Mitteilung

Änderung

Steuerung Arithmetik

3361-1388-1

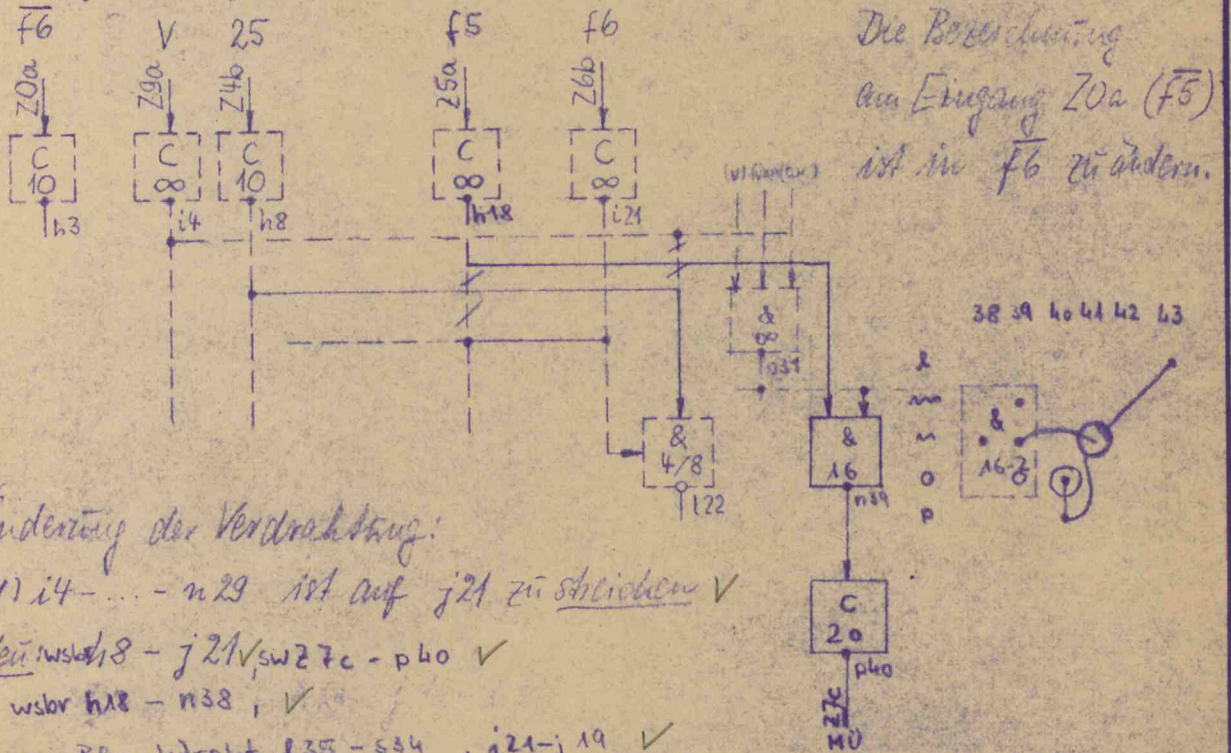
Änderung der Verdrahtung:

(51) i4 - ... - n29 ist auf j21 zu streichen ✓

Neu wsl 18 - j21, sw 27c - p40 ✓

wslor h18 - n38, ✓

Blankdraht l35 - 534, i21-j19 ✓

streichen: Blankdraht l40 - 534 ✓

ändern: (61) 031 - j22 - j25 zusätzlich auf m39 ✓

Ausgang Transistor T14 von j19 nach h18 ✓
